## Změnový list č.4 - oznámení změny

<b>Název stavby:</b>	Odkanalizování části města Havířova - lokalita Důlnák
<b>Číslo veřejné zakázky:</b>	
<b>Číslo smlouvy:</b>	dle SoD č. 13/OÚR/21 ze dne 1.2.2021
<b>Objednatel:</b>	Statutární město Havířov, Svornosti 86/2, 737 01 Havířov - Město
<b>Zhotovitel</b>	STASPO spol. s r.o., Těšínská 254, 716 00 Ostrava - Radvanice
<b>Technický dozor:</b>	KADMARSTAV s.r.o., Na Vyhlídce 1447/4, 736 01 Havířov – Město
<b>Autorský dozor:</b>	IGEA, s. r. o., Na Valše 47/3, 702 00 Ostrava - Přívoz

stavba: **Odkanalizování částí města Haviřova IV.etapa P5 - lokalita Důlnák**

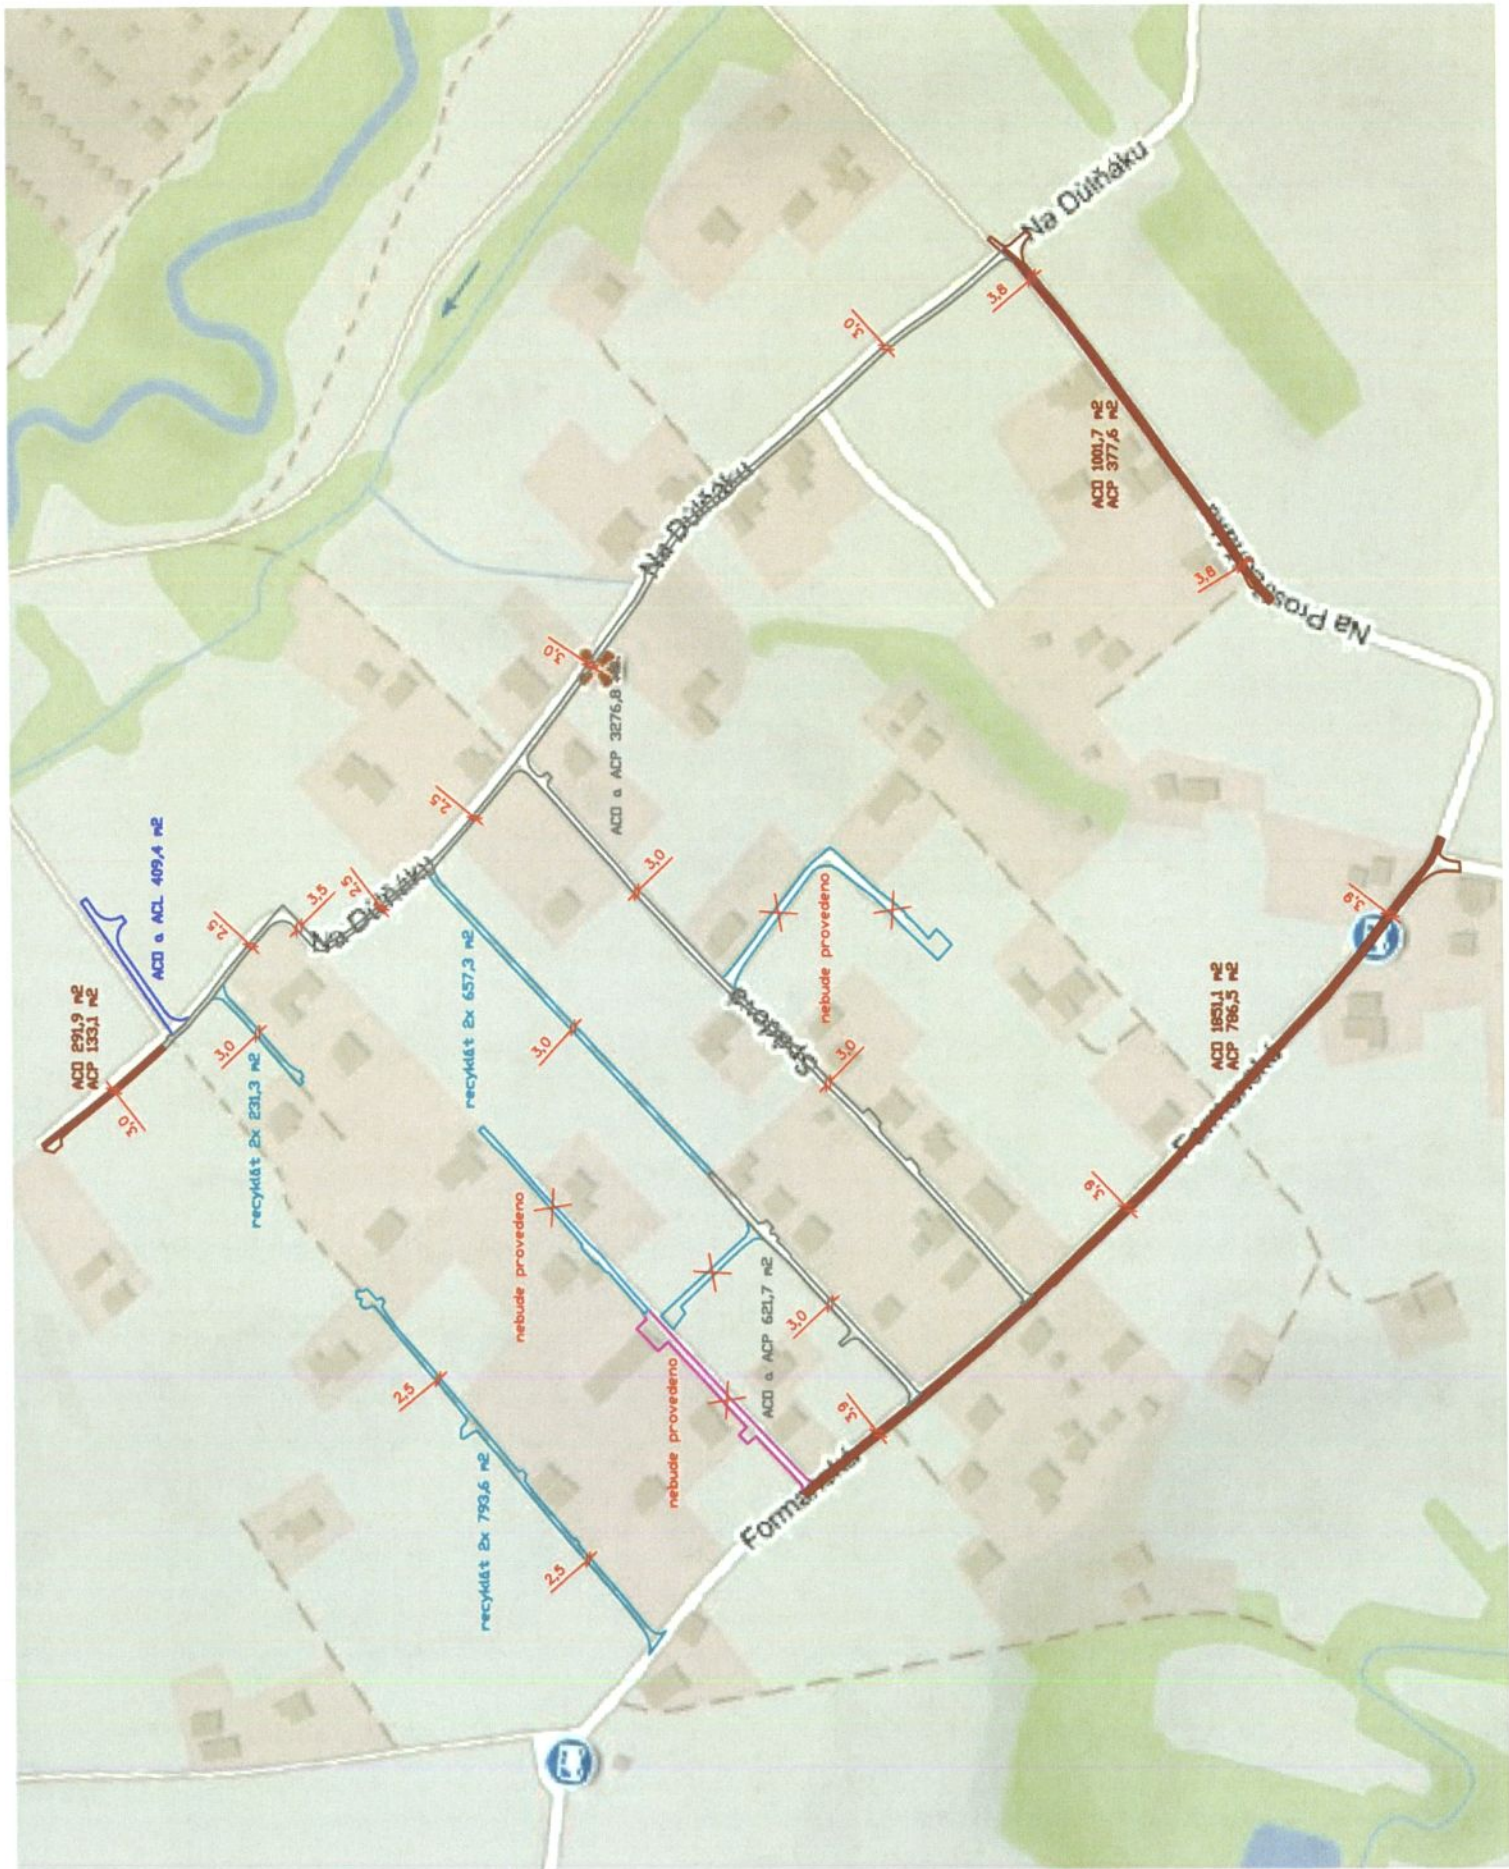
#### Více-méně práce finálních ploch živič

Během realizace kanalizace dochází k poruše a následným výmolům na stávající komunikaci mimo stavební rýhu. Tyto poruchy jsou způsobeny pojezdem těžké stavební techniky, kdy komunikace není uzpůsobená takovému provozu. Projektová dokumentace počítala s dostatečnou skladbou komunikace. Po dokončení kanalizace bude třeba provést obnovu komunikací do funkčního stavu.

<b>5</b>	<b>Komunikace</b>				
564931412	Podklad nebo podsyp z asfaltového recyklátu s rozprostřen	m2	6 178,400	68,70	424 456,08
565145111	Asfaltový beton vrstva podkladní ACP 16 (obalované kame	m2	880,642	280,00	246 579,76
573211108	Postřík spojovací PS bez posypu kamenivem z asfaltu silnič	m2	83,658	6,27	524,54
573211111	Postřík spojovací PS bez posypu kamenivem z asfaltu silnič	m2	36,042	8,89	320,41
577144111	Asfaltový beton vrstva obrusná ACO 11 (ABS) s rozprostře	m2	269,100	280,00	75 348,00
577166131	Asfaltový beton vrstva ložní ACL 22 (ABVH) s rozprostřenír	m2	0,400	300,00	120,00
<b>Celkem</b>					<b>747 348,79</b>
